**RAPPORT D'ANALYSE ET D'EXPERTISE DE L'IMPACT DU
PROJET EOLIEN SUR LA V.U.E. DES CLIMATS DU
VIGNOBLE DU BOURGOGNE,
INSCRITS AU PATRIMOINE MONDIAL**

PROJET DE PARC ÉOLIEN « GRANDS COMMUNAUX »

Volume 4 « Expertises spécifiques 2/2 »

28 JANVIER 2022

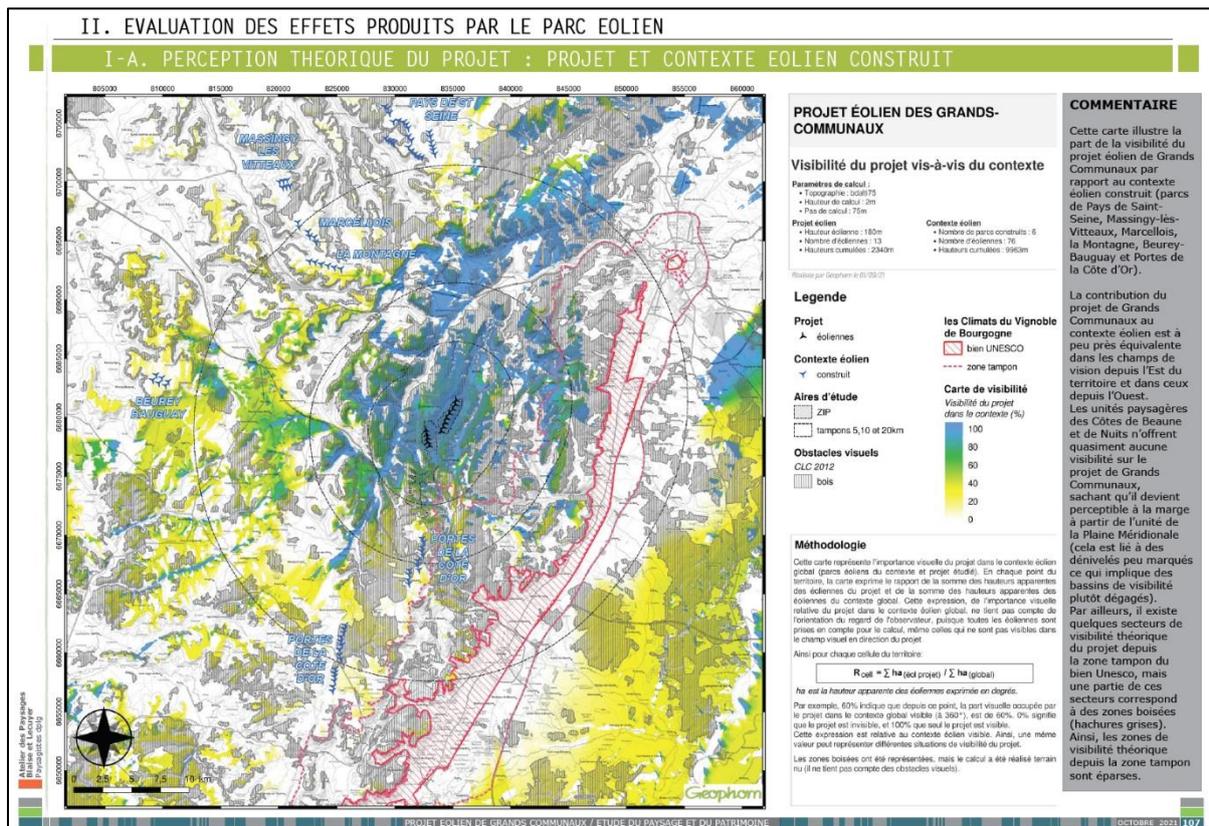
- **PDF PAGE 108 [104]** : absence du périmètre du Bien inscrit au Patrimoine mondial et de sa Zone Tampon.
- **PDF PAGE 109 [105]** : absence du périmètre du Bien inscrit au Patrimoine mondial et de sa Zone Tampon.
- **PDF PAGE 110 [106]** : absence du périmètre du Bien inscrit au Patrimoine mondial et de sa Zone Tampon.

Pour faciliter la lecture des résultats de l'étude, il nous semble toujours indispensable de reporter le périmètre des Climats du vignoble de Bourgogne inscrits au Patrimoine mondial sur l'ensemble de ces cartographies, d'autant plus que certains commentaires expriment des résultats vis-à-vis de ces périmètres.

LA CARTE DE VISIBILITÉ DU PROJET VIS-A-VIS DU CONTEXTE
PDF PAGE 111 [107]

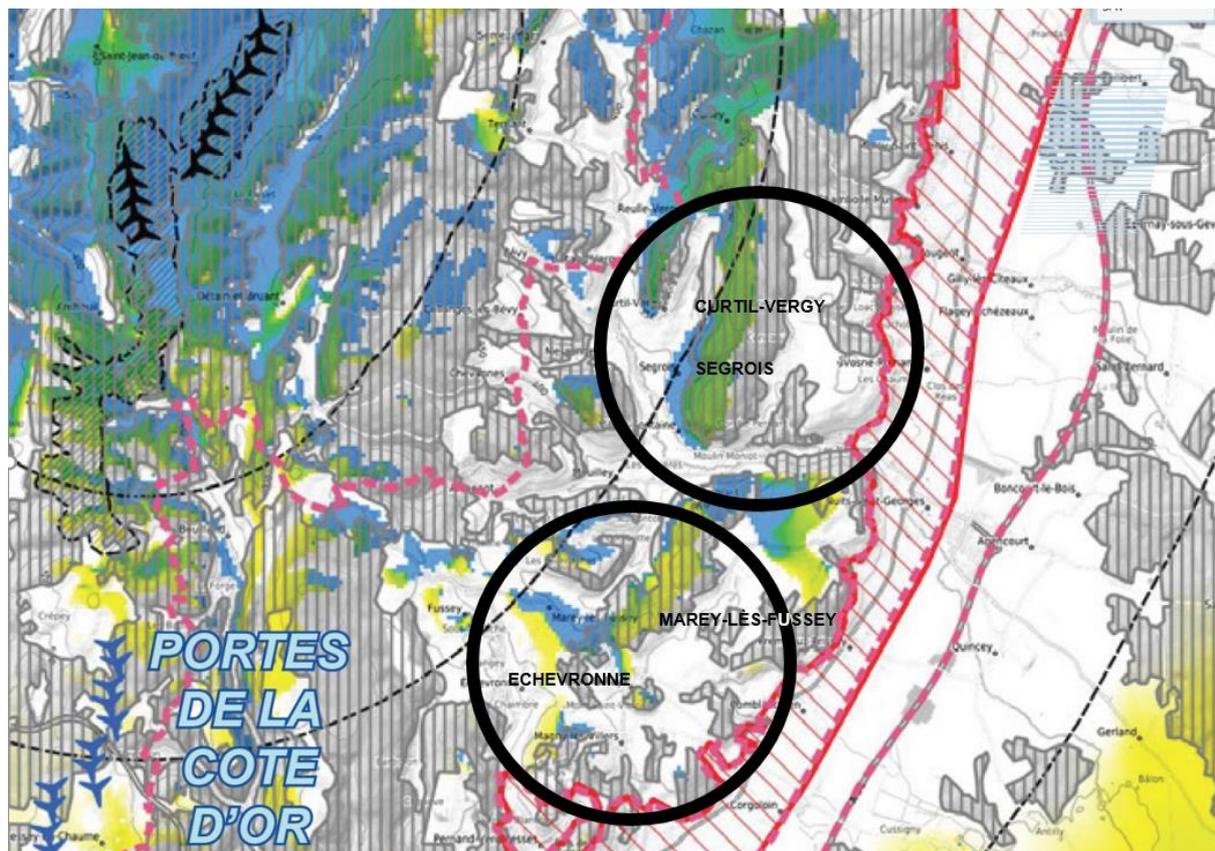
Cette carte illustre ainsi une incidence directe du projet des Grands Communaux sur la zone tampon du Bien inscrit au Patrimoine mondial, et ce concernant l'unité paysagère des Hautes Côtes (voir les secteurs ciblés avec les cercles noirs sur la carte ci-après).

Sur la nouvelle version de l'étude d'ailleurs, les commentaires de cette cartographie ont été mis à jour, intégrant ce complément : « par ailleurs, il existe quelques secteurs de visibilité théoriques du projet depuis la zone tampon du bien Unesco, mais une partie de ces secteurs correspond à des zones boisées (hachures grises). Ainsi, les zones de visibilité théorique depuis la zone tampon sont éparées. »

Afin de faciliter l'interprétation de ce nouveau commentaire, nous avons zoomé sur la carte réalisée. Bien que des points de vue complémentaires aient été réalisés sur certains de ces secteurs, nous attirons l'attention du lecteur sur le fait que des secteurs que nous avons ciblé dans notre précédent rapport et n'ont pas fait l'objet de compléments.

Zoom extrait de la carte précédente > mise en évidence de certains secteurs de visibilité du projet dans le périmètre de la zone tampon du Bien. Certaines de ces zones n'ont pas été traitées dans l'analyse.

Vue depuis les hauteurs du bourg de Segrois (vue potentielle depuis les habitations).

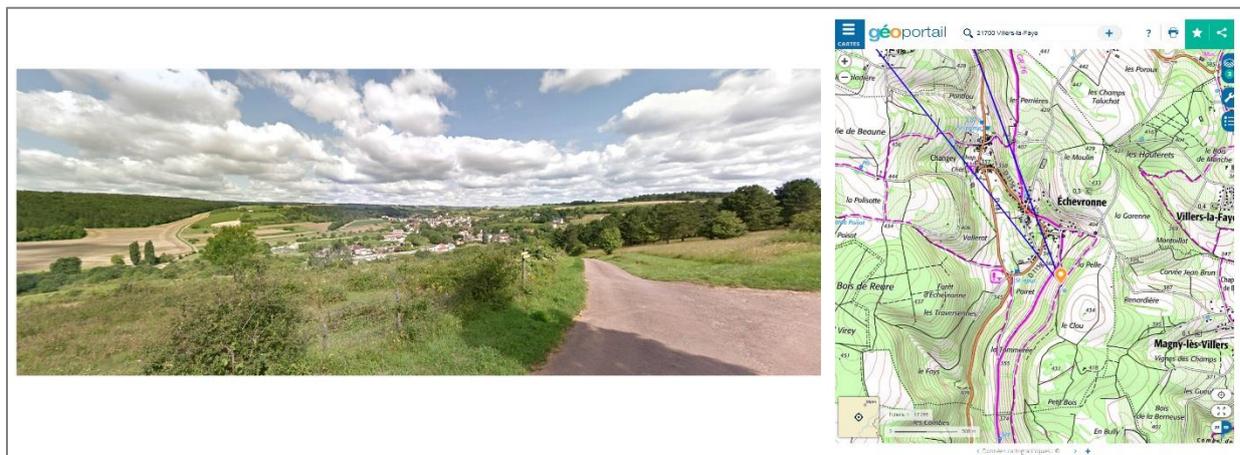
NOTA BENE : au cœur de la zone tampon, le bourg de Segrois est labellisé « Village Étoilé 4 étoiles ». Cette distinction « permet de valoriser les communes qui mettent en place des actions propre pour prévenir et réduire la pollution lumineuse avec un objectif territorial » (www.anpcen.fr). Afin d'étudier les potentiels impacts nocturnes du projet Grands Communaux vis-à-vis de ce bourg, qui semble, présenter une potentielle visibilité du parc, nous pensons qu'il pourrait être intéressant de réaliser un photomontage depuis ce secteur.

**POUR MÉMOIRE – photomontage déjà commenté dans notre rapport initial
Secteur de Echevronne / Villers La Faye – Photomontage 31 (PDF page 518 [514])**

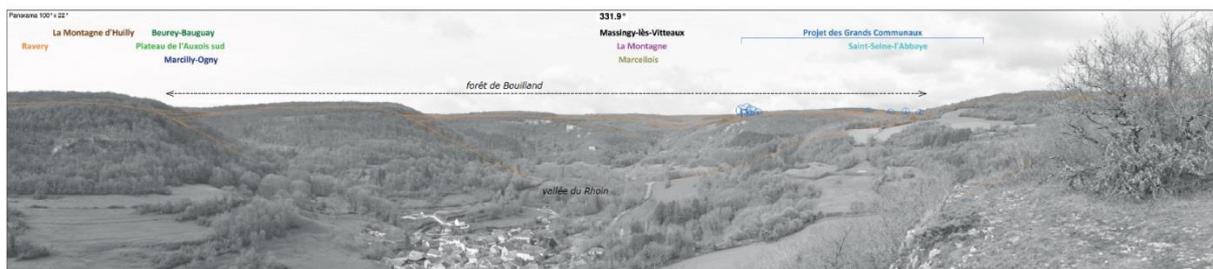
Nous partageons bien sûr ce choix de point de vue au regard de cet ancien Château du XV^{ème} siècle. Mais dans ce secteur dont les paysages sont caractéristiques des Hautes Côtes et reconnu en tant que tel localement, l'analyse des impacts du projet éolien Grands Communaux aurait dû également être portée depuis une vue du paysage du quotidien. Par exemple, au Sud de Villers La Faye, entre Pernand-Vergelesses et Echevronne, plusieurs chemins, dont le GR76, constituent des itinéraires locaux utilisés quotidiennement par les viticulteurs et les riverains.

Ces chemins offrent de véritables supports de mise en valeur des paysages du quotidien et des villages implantées au sein des Climats du vignoble de Bourgogne et de la zone tampon du Bien (voir la proposition ci-dessous d'un point de vue présenté dans notre rapport initial : la ZIP est située en arrière-plan de la silhouette du bourg d'Echevronne).

Nous regrettons cependant que dans le cadre de l'analyse complémentaire menée concernant les impacts depuis les chemins de randonnées dans ce secteur, les points de vue mettant en scène les villages n'aient pas été plus étudiés (comme le point de vue conseillé ci-dessus depuis le sud d'Echevronne).

**POUR MÉMOIRE – photomontage déjà commenté dans notre rapport initial
Secteur de Bouilland - Photomontage 66 (PDF page 514 [510])**

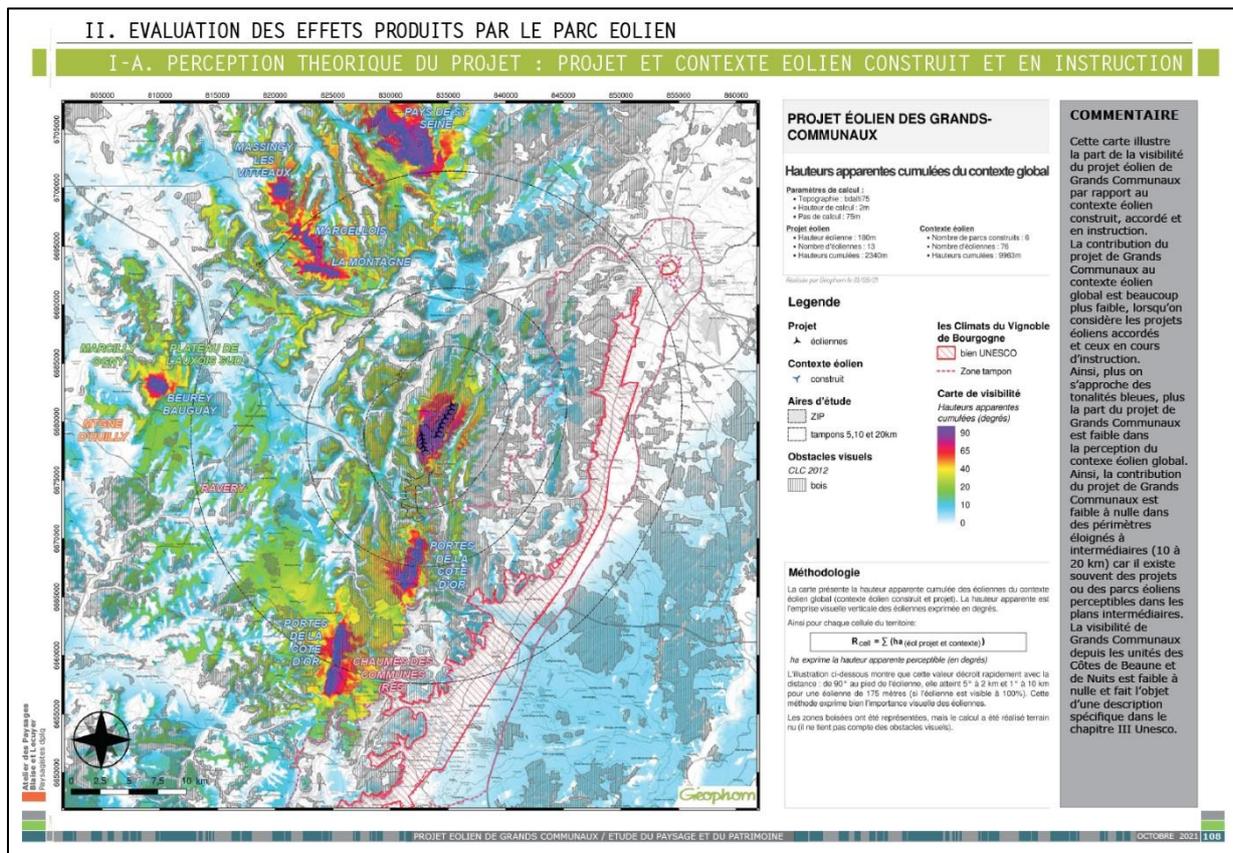
Le photomontage en question montre une visibilité des éoliennes des Grands Communaux, l'éolienne la plus proche étant située à 6,6 kilomètres de distance. **L'étude conclut à un impact faible du projet depuis ce point de vue.**

Nous maintenons notre position de désaccord sur cette analyse des impacts du projet Grands Communaux dans ce panorama qui intègre le périmètre de la Zone-Tampon.

Ainsi, nous considérons que la covisibilité, qu'elle soit directe ou indirecte, du cirque de Bouilland et d'éoliennes projetées en arrière-plan, est véritablement incompatible avec la protection paysagère de la Zone Tampon, et donc, de surcroît, avec la protection de la Valeur Universelle Exceptionnelle des Climats de Bourgogne.

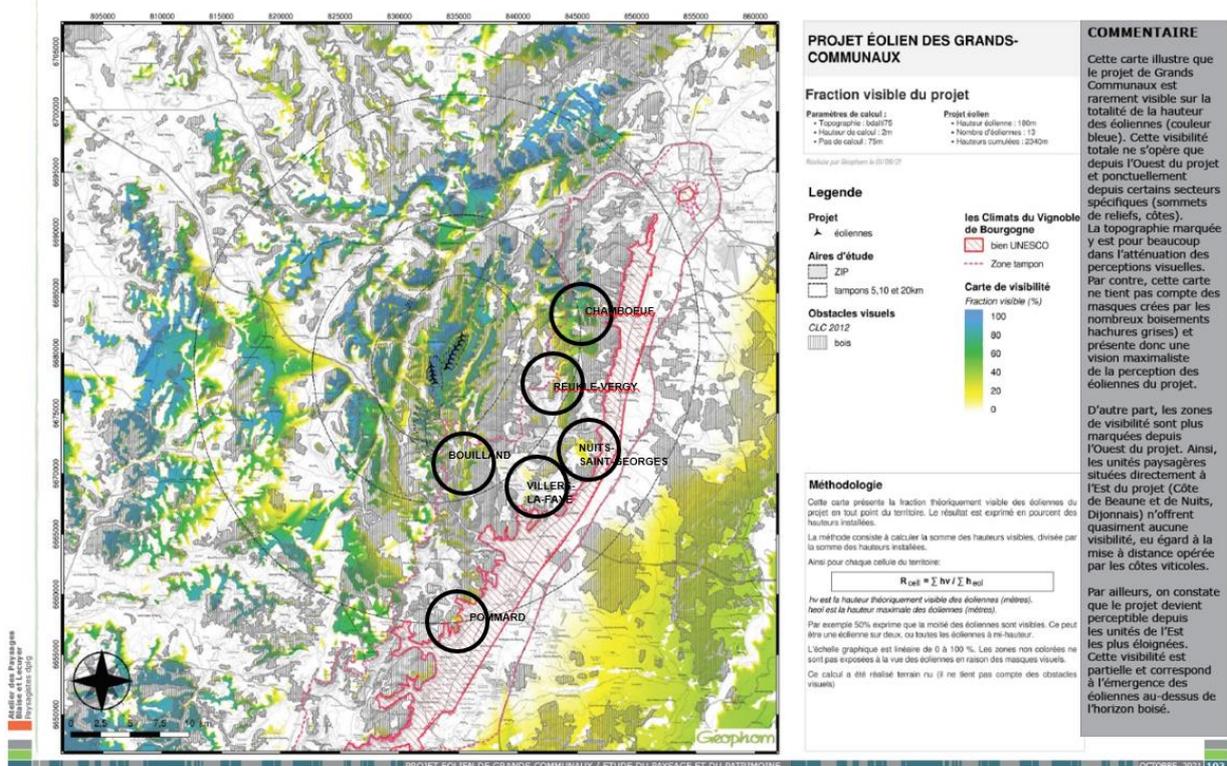
Nous attirons de nouveau l'attention du lecteur sur les commentaires présentés dans l'encadré grisé (version complétée de l'étude) et rappelons les incohérences relevées et déjà identifiées dans notre précédent rapport.

Cette carte illustre l'importance visuelle des éoliennes en fonction de la distance. Elle présente, depuis chaque point du territoire, la somme de toutes les hauteurs d'éoliennes visibles (du projet Grands Communaux et du contexte éolien pris en compte dans l'étude), en tenant compte de la distance (les résultats sont donc exprimés en degrés). **Cette carte ne fait en effet aucune distinction entre la visibilité des parcs éoliens étudiés.**

Donc en aucun cas, cette carte n'illustre « la part de la visibilité du projet éolien des Grands Communaux par rapport au contexte éolien construit, accordé et en instruction ».

Ainsi, les zones colorées en bleu, n'expriment pas « une part faible du projet Grands Communaux dans la perception du contexte global ». Elles expriment des hauteurs apparentes cumulees d'éoliennes faibles (soit une faible visibilité de l'objet éolien, mais ce, tous parcs confondus).

LA CARTE DE LA FRACTION VISIBLE DU PROJET
PAGE 106 DU PDF [102]

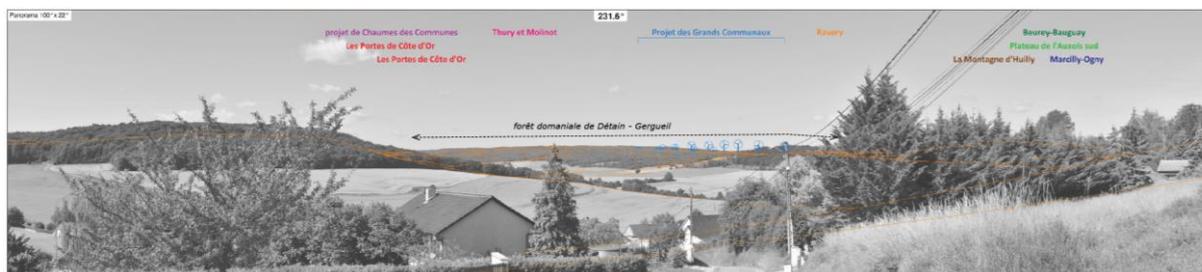
Grâce à l'analyse de la carte présentée pour mémoire ci-dessous, nous avons identifié, dans notre rapport initial, certains secteurs au sein de la zone tampon (parfois même en limite avec le périmètre de la zone centrale du Bien) qui semblaient présenter une potentielle visibilité du projet éolien Grands Communaux et qui n'avaient alors pas fait l'objet d'analyse paysagère et patrimoniale à notre sens. Il s'agissait des secteurs listés ci-dessous.

- Chambœuf
- Reulle-Vergy,
- Villers-la-Faye,
- Pommard
- Ainsi que des secteurs traversés par des chemins de desserte quotidienne et/ou des chemins de grande randonnée.

- **Photomontage 34 – Hauteurs de Clémencey** [PDF page 300 [296]]

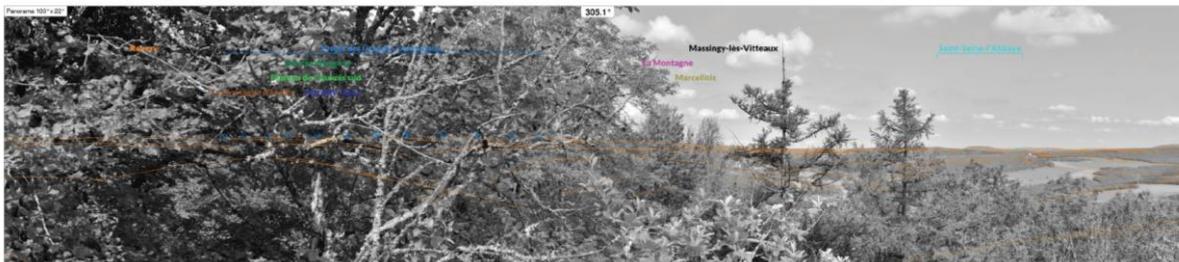
Commentaires extraits de l'étude : « *L'impact paysager du projet Grands Communaux est faible car les éoliennes sont partiellement visibles, elles occupent une place limitée à l'horizon et leur échelle ne prend pas le dessus sur celle des autres éléments de paysage.* »

Nous estimons que depuis ce point de vue, l'emprise horizontale du projet Grands Communaux n'occupe pas « une place limitée à l'horizon », mais occupe une part importante de l'horizon boisé qui caractérise l'arrière-plan du panorama.

Nous précisons également que l'implantation des éoliennes du projet Grands Communaux, dans la perspective visuelle qui met en scène le vallon depuis ce point de vue, n'est pas favorable à leur bonne intégration paysagère.

- **Photomontage 89 – Table d'orientation au sommet de la Butte de Vergy** [PDF page 579 [575]]

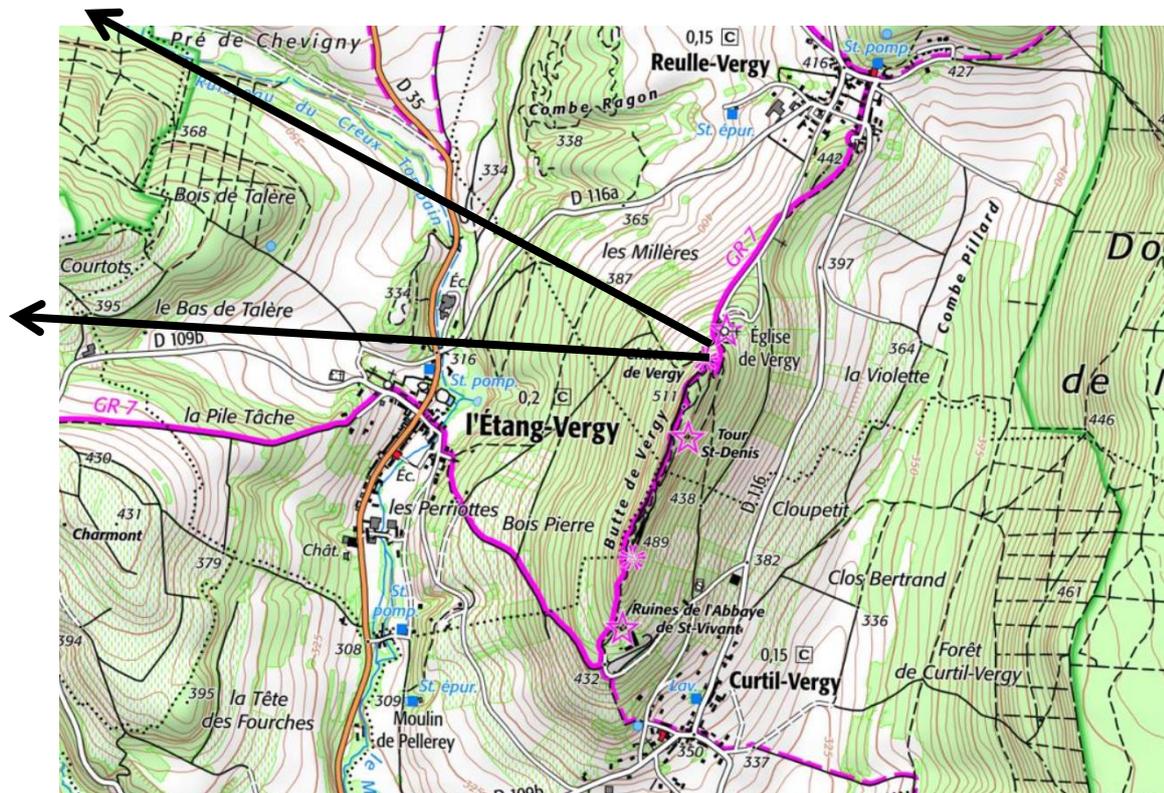
Si nous ne contestons pas que le belvédère de la table d'orientation soit bien orienté au nord, vers le village de Reulle-Vergy, nous rappelons l'importance de bien prendre en compte la possibilité d'une évolution paysagère du belvédère et d'une potentielle réouverture paysagère à l'ouest.

Nous ne sommes pas en désaccord avec l'évaluation des impacts depuis ce point de vue, évalués comme faibles, mais nous attirons toutefois l'attention du lecteur sur les **commentaires paysagers en précisant également que si depuis le point de vue « on perçoit éventuellement quelques bouts de pales d'éoliennes en période hivernale, au travers des branches d'arbres », l'organisation linéaire des éoliennes à l'horizon induit une emprise visuelle horizontale importante du projet Grands Communaux depuis la Butte de Vergy, ce qui en période hivernale ou depuis des points de vue potentiellement ouverts vers l'ouest depuis le GR7, pourrait induire des impacts paysagers importants.**

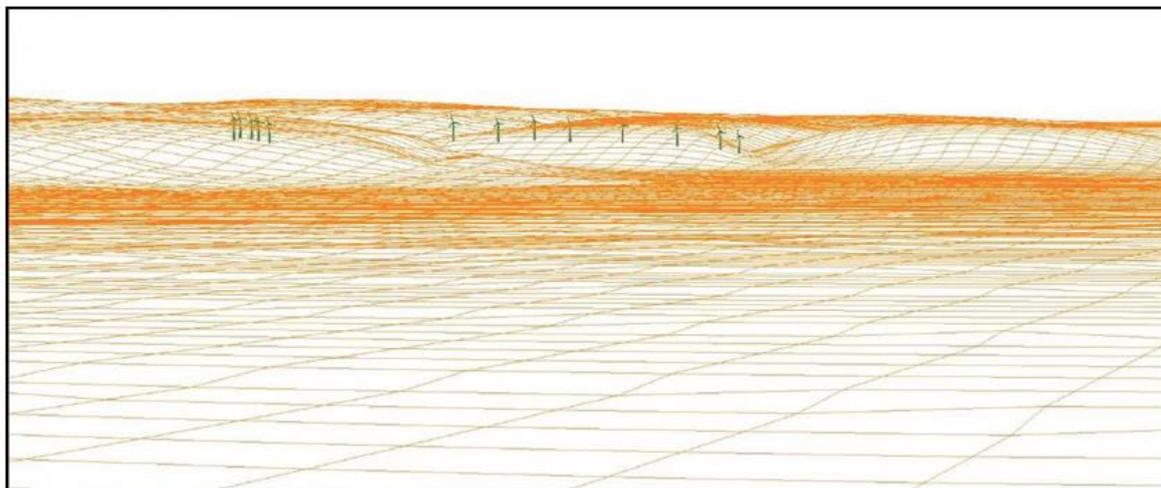
Cependant, nous continuons de nous interroger sur les raisons qui ont poussé à ne pas produire de photomontages depuis un point de vue plus dégagé et ouvert depuis le GRP des Grands Crus, comme par exemple depuis le point de vue identifié dans notre précédent rapport (pour mémoire, rappelé ci-dessous).

Ainsi, au regard de la référence très forte de ces chemins à la Valeur Universelle Exceptionnelle des Climats du vignoble de Bourgogne, il nous semble indispensable d'être tout à fait exhaustif dans l'analyse des impacts potentiels du projet Grands Communaux depuis ces itinéraires.

Photomontage 92 – Château de Mâlain depuis le sommet de la tour [PDF page 368 [364]]

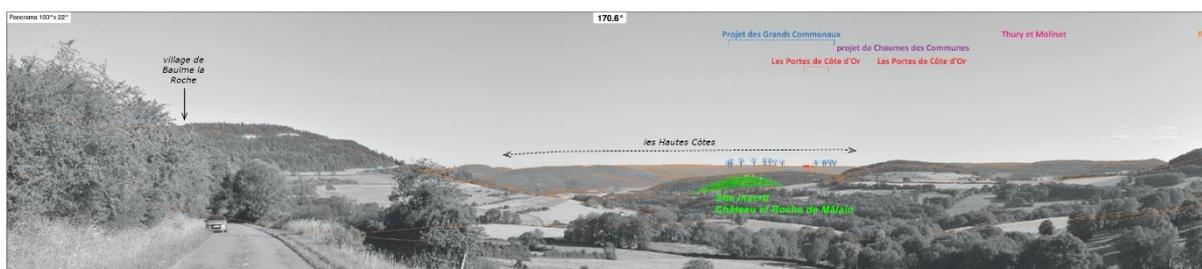
Nous sommes en désaccord avec cette synthèse des impacts. En effet, il est important de bien rappeler que le point de vue étudié prend en compte un vaste panorama, caractérisé au premier plan par le village de Mâlain (dont une partie intègre aussi le périmètre du site protégé). Aussi, **il est essentiel d'analyser les impacts du projet Grands Communaux, et ce notamment à travers le rapport d'échelle entre l'ensemble des éléments qui « fabriquent » ce paysage.** Depuis le sommet de la Tour de Mâlain, nous estimons que la visibilité des éoliennes à l'horizon est impactante car celles-ci attirent le regard à l'horizon et entre ainsi en concurrence visuelle avec le village situé au pied du site inscrit. D'autre part, il est possible que cet impact soit majoré en vue nocturne.

De plus, vis-à-vis de ce site inscrit protégé, le « *document de réponses aux demandes de compléments* » confirme en page PDF 86 [74] « *qu'il n'existe pas de covisibilité éloignée entre le site inscrit du Château de Mâlain et le projet éolien Grands Communaux* », **ce que nous contestons formellement, les photomontages suivants à l'appui.**

POUR MÉMOIRE – photomontage déjà commenté dans notre rapport initial
Photomontage 81 – Sommets des Falaises de Baulme-La-Roche (PDF page 356 [352])

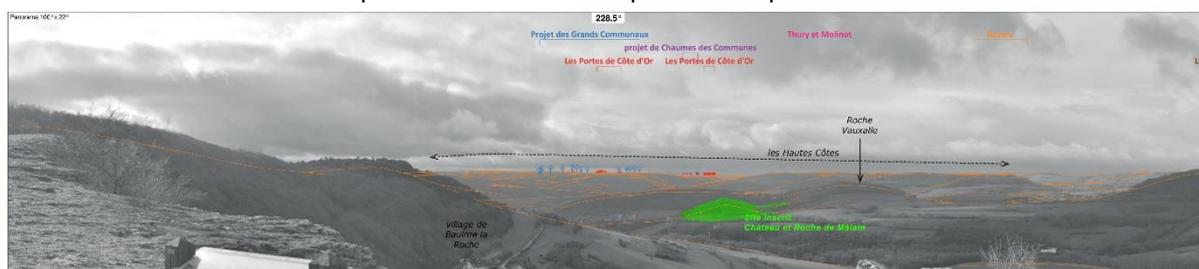
Si l'éloignement atténue en effet l'emprise visuelle verticale des éoliennes (loi optique), l'impact du projet depuis le point de vue n'en est pas moins « *sensiblement atténué* ».

La visibilité des éoliennes des Grands Communaux à l'horizon attire le regard et l'organisation linéaire du parc augmente son emprise visuelle horizontale depuis le point de vue.

Une telle visibilité du projet éolien à l'horizon, depuis le site protégé des Falaises de Baulme-La-Roche et en covisibilité directe avec le Site Inscrit du Château et Roche de Mâlain (ce qu'omet de préciser le commentaire) nuit à la qualité du panorama.

**POUR MÉMOIRE – photomontage déjà commenté dans notre rapport initial
Photomontage 22 – Entrée de Chaudenay-Le-Château (PDF page 232 [228])**

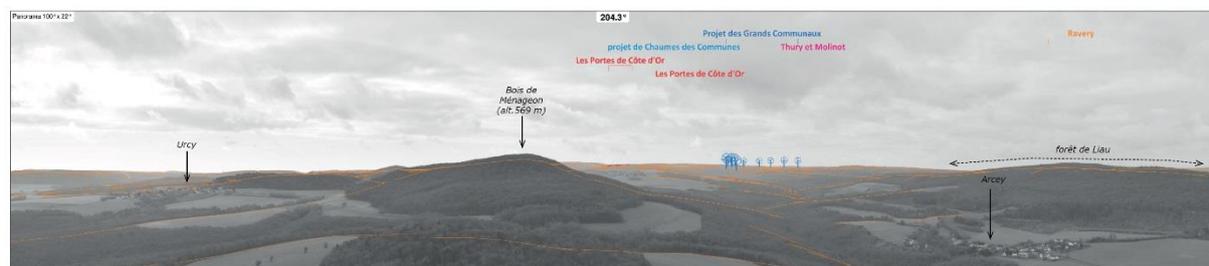
De notre expertise, ce panorama présente une vue qui, au-delà, de mettre en scène le site protégé, exprime le dialogue de celui-ci avec son paysage. En effet, la qualité paysagère du panorama tient aussi dans la relation du bourg de Chaudenay-le-Château, flanqué sur sa colline, avec son environnement plus ou moins lointain. La préservation de la profondeur de l'horizon dans la perspective de la vallée est à notre sens essentielle depuis ce point de vue.

De plus, nous ne pensons pas que le projet éolien « *occupe une part contenue du champ de vision* », car l'emprise horizontale de celui-ci occupe presque plus de la moitié de cet horizon lointain.

Nous estimons ainsi que la visibilité du parc éolien présente un impact fort depuis ce point de vue.
